УШКИ ДЛЯ СТАНОЧНЫХ  
ПРИСПОСОБЛЕНИЙ

Ears for machine retaining devices.  
Design and sizesГОСТ  
4739—68\*Взамен  
ГОСТ 4739—57  
и МН 5424—64.Утвержден Комитетом стандартов, мер и измерительных приборов при Совете  
Министров СССР 2 января 1968 г. Срок введения установлен

Изменение № 2 ГОСТ 4739—68 Ушки для станочных приспособлений. Конструкция и размеры

1. Конструкция и размеры ушков должны соответствовать указанным на чертеже и в таблице.

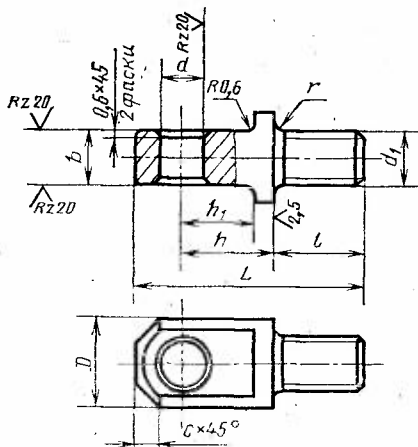
Пункт 1. Чертеж. Заменить параметры шероховатости:  $Rz$  40 на  $Ra$  6,3;  $Rz$  20 на  $Ra$  3,2;  $Ra$  2,5 на  $Ra$  1,6.

Исполнение 2. Заменить обозначение угла:  $(30 \pm 2)^\circ$  на  $30^\circ \pm 2^\circ$ .
